Oggetto: [ID: 9587] Comuni di Montalto di Castro (VT) e Manciano (GR).

"Progetto di un impianto eolico composto da 5 aerogeneratori da 6,6 MW ciascuno per una potenza complessiva di 33 MW e di un sistema di accumulo elettrochimico da 18 MW sito nel Comune di Montalto di Castro (VT) e opere connesse nei Comuni di Montalto di Castro (VT) e Manciano (GR)". Progetto PNIEC.

Proponente: SKI 36 S.r.l.

RICHIESTA INTEGRAZIONI DOCUMENTALI DEL MINISTERO DELLA CULTURA

Fig. 2 Sovrapposizione delle opere di progetto alle TAV. A e TAV. B del PTPR Lazio

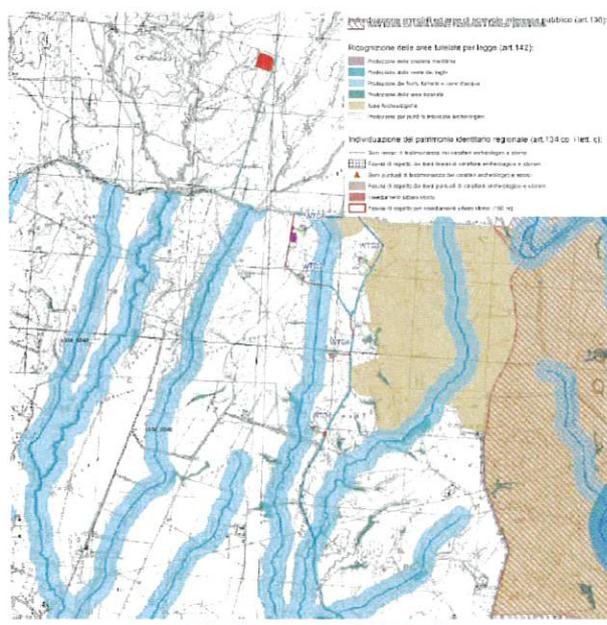
Relativamente all'interferenza con il PTPR approvato con DCR.n.5 del 21.04.2021 pubblicato sul BUR n.56 del 10.06.2021, si segnala che il cavidotto di progetto risulta interferire direttamente aree gravate da tutela paesaggistica ai sensi della Parte III del D.Lgs.n.42/2004, in particolare con i “beni paesaggistici”, individuati sulla **TAV. B del PTPR** come beni ricognitivi tutelati “*ope legis*” ai sensi dell’art. 134, co.1 lett.b) e art.142, co.1 lett.c) del D.Lgs.n.42/2004 (di seguito Codice) “Protezione dei fiumi, torrenti, corsi d'acqua” (c056_0548; c056_0516; c056_0516 A) - **art.36** delle norme del PTPR. Inoltre, l'aerogeneratore WTG3 e il relativo cavidotto, interferiscono o sono prossimi ad un'area archeologica tutelata ai sensi dell'art.142, co.1 lett.m) (m056_0060) - **art.42** delle norme del PTPR. Si segnala tuttavia che non ci sono sufficienti informazioni con riferimento alla eventuale diretta interferenza con i vincoli con riguardo alle opere di cantiere. In particolare la viabilità di cantiere e la realizzazione delle piazzole per la messa in opera degli aerogeneratori. Per quanto attiene alla **TAV. A del PTPR**, tutte le opere in progetto ricadono in aree classificate come “Paesaggio agrario di valore”, **art. 26** delle norme del PTPR.

Fig. 3 Sovrapposizione delle opere rispetto alle tavole del Piano operativo del Comune di Manciano (GR)

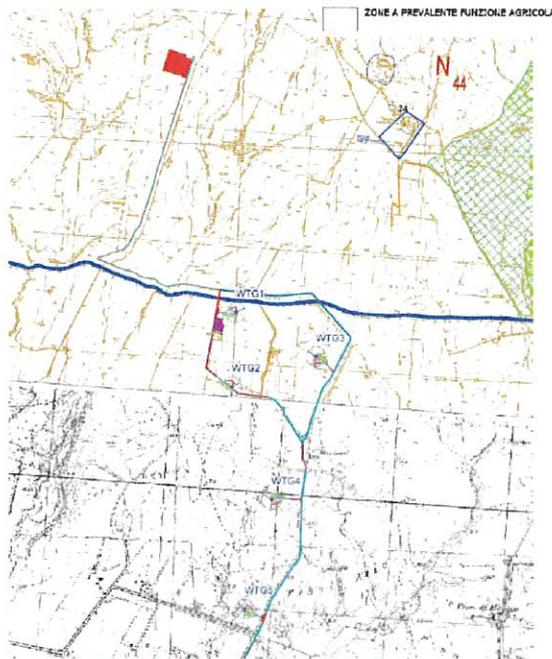
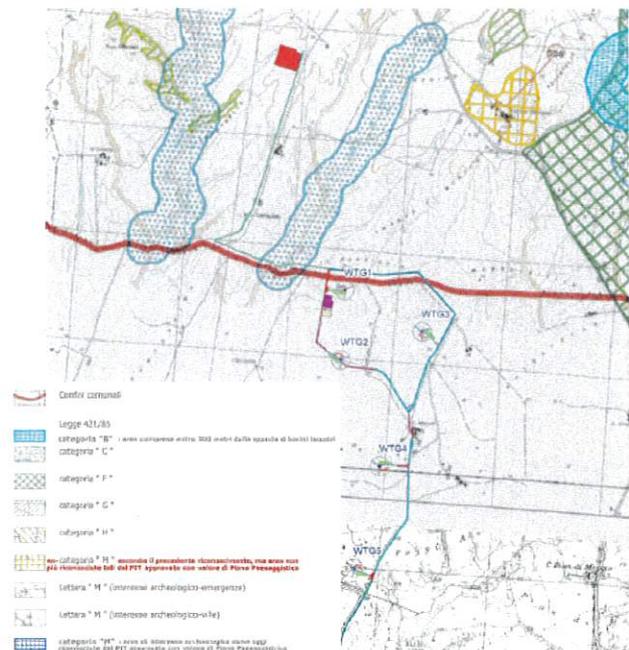
(...) Per quello che riguarda la Disciplina dei Beni Paesaggistici, Elaborato 8B del PIT-PPR, dalla sovrapposizione del progetto con la cartografia ricognitiva del PIT-PPR, la realizzazione dei cavidotti interessa delle aree tutelate ai sensi del **D.Lgs. 42/2004, art. 142, comma 1 lettera c)**, "I corsi d'acqua", relativamente al **Botro del Bagnatore**, che è soggetto alle prescrizioni, di cui all'art. 8.3 dell'Elaborato 8B del PIT/PPR

- **Che le opere previste nel territorio della Regione Toscana sono rappresentate nel progetto ma non dettagliate da elaborati tecnici che permettano di verificare l’effettiva trasformazione che sarà attuata o le scelte architettoniche per la sottostazione. Si evidenzia che l’interferenza del progetto con la fascia fluviale (art 142 lett c Art 8 dell’elaborato 8B del PIT-PPR) è evidenziata solo in un estratto cartografico del P.O di Manciano -(Fig. 19 della Relazione Paesaggistica).**
